Keuringsverslag van een elektrische laagspanning- en zeer lage spanningsinstallatie

NIET CONFORM

Straatnaam	Rodeloopstraat
Huisnummer	49
Busnummer	
Postcode	2170
Gemeente	Merksem
Land	België

Controlebezoek van een huishoudelijke elektrische installatie van voor 1981 volgens (KB 08/09/2019) - AREI Boek 1- hoofdstuk 8.4.3. en 4.2.4.3. en 8.2.1

Afbeelding schakel- en verdeelbord:

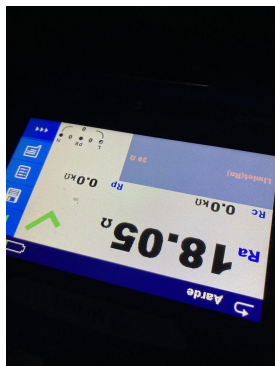
I5.07 Verdeelbord dient vervangen te worden, de beschermingsgraad tegen rechstreekse aanraking is onvoldoende. (Boek 1 Onderafdeling 4.2.2.3.)

I5.09 De genaakbare, naakte onder spanning staande delen zijn onvoldoende afgeschermd. (Boek 1 Afdeling 5.1.4. en 4.2.2.3.)

I6.02 Een algemene differentieelstroombeschermingsinrichting met een nominale stroom (In) van minstens 40A en een gevoeligheid van maximum 300mA dient geplaatst te worden. (Boek 1 Onderafdeling 4.2.4.3. en 5.3.5.1.)

I6.04 Een afzonderlijke differentieelstroombeschermingsinrichting met een gevoeligheid van 30mA is te plaatsen voor installaties van badkamer, wasmachine, vaatwas, droogkast en/of gelijkaardige toestellen. Deze dient ondergeschikt te zijn aan de hoofddifferentieelstroombeschermingsinrichting (Boek 1 Onderafdeling 7.1.4.1. en 4.2.4.3.)

I7.02 De smeltzekeringhouders of houders van kleine vermogensschakelaars met pennen met een sectie kleiner dan 10mm² dienen voorzien te worden van kalibreerelementen. (Boek 1 Onderafdeling 5.3.5.5.A.)
